株式会社サンメディカル技術研究所

コントローラ CT210AC/DC アダプタコネクタキャップ変更のお知らせ

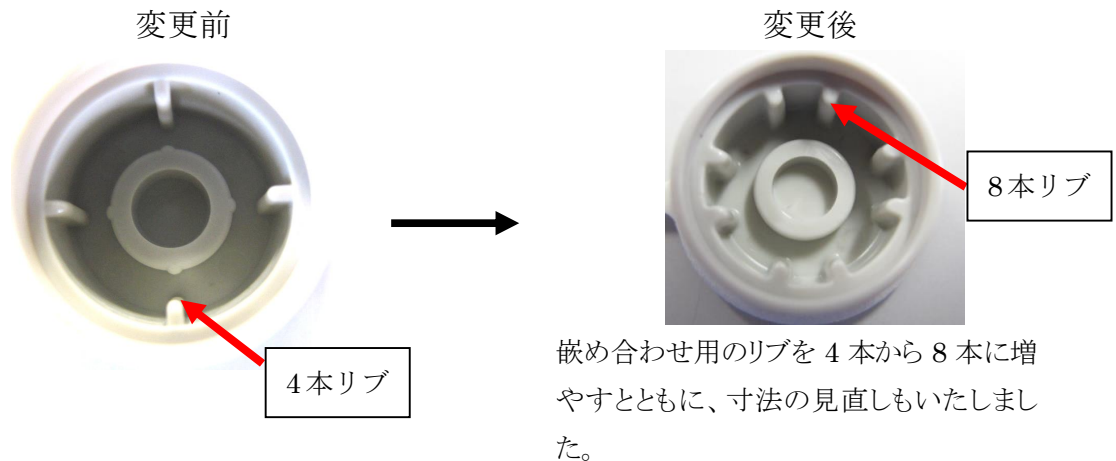
この度、「コントローラ CT210」につきまして、AC/DC アダプタコネクタのキャップの嵌め合わせの改善を行いましたのでご案内いたします。変更品の出荷は、随時行ってまいります。

コントローラ CT210の AC/DC アダプタコネクタのキャップが短期間の使用で嵌め合わせがゆるくなり、意図せずに外れてしまう事象が発生いたしました。そこで、嵌め合わせ部の設計を見直し、嵌め合わせ部の劣化が起こりにくい構造に変更いたしました。

- AC/DC アダプタコネクタの内部形状を変更いたします。
- 品番、価格等に変更はございません。
